Motioner antagna första gången 2012.

MOTION OM RUFFMÅTT

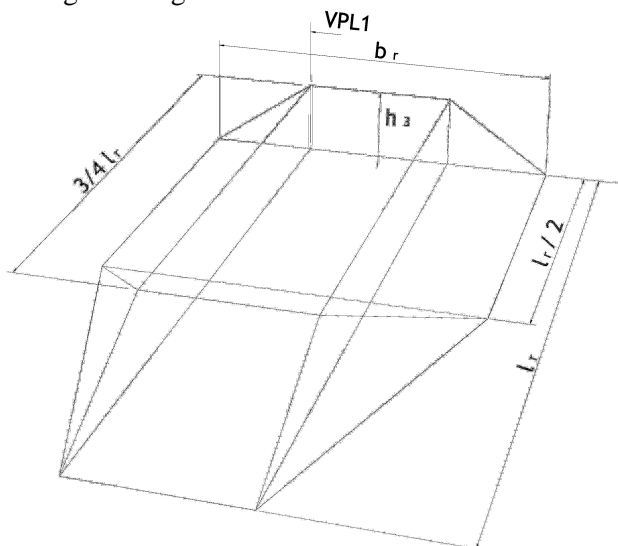
KN har under de senaste 25 åren använt tolkningar för att mäta den beboliga volymen under däck för att ge större möjlighet att skapa annat utseende av ruffen än det gängse, något som har använts vid flera konstruktioner. Dessa har efter hand förfinas till nedanstående regelförslag. Det är dock ofta i praktiken omöjligt att mäta på plats utan ska redovisas på separat ritning av konstruktören. Där ska de skärningspunkter som är kritiska anges. Vid inmätning ska dessa skärningspunkter kontrolleras av mätmannen.

1.4.1

Ingen del av däckets, ruffsargen eller rufftaket får finnas innanför planen som sammanbinder mätpunkterna, föreskrivna av l_r och b_r , med den yta inom vilken h_3 finns.

Om fribordshöjden F_m är större än F_x (föreskrivna minimimåttet), är det tillåtet att mäta de ovan nämnda mätpunkterna i ett plan beläget $F_x - h_0 + b_0 / 25$ över horisontalplan 1.
